Vysvětlení zadávací dokumentace

„Regenerace veřejného prostranství na sídlišti Pod Květnicí v Tišnově – 1. etapa“

Věc: Vysvětlení zadávací dokumentace č. 1

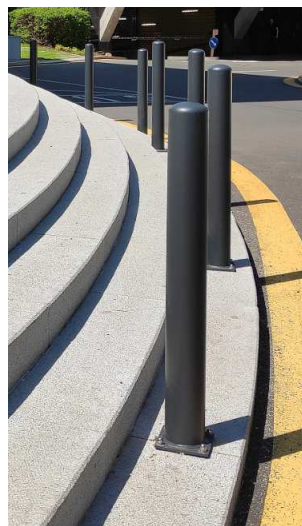
4) Ve vedlejších a ostatních nákladech jsou položky č. 23 a 24 pro vypracování revizních zpráv pro jednotlivá hřiště. V pol. č. 22 je uvedeno prakticky to samé. Nejedná se o duplicitu?

Ano jedná se o chybu v rozpočtu. Položka č. 23 a položka č. 24 mají být pouze podrobnějším popisem položky číslo 22 (text modrým písmem), nikoliv samostatnou položkou. Posíláme opravený výkaz výměr.
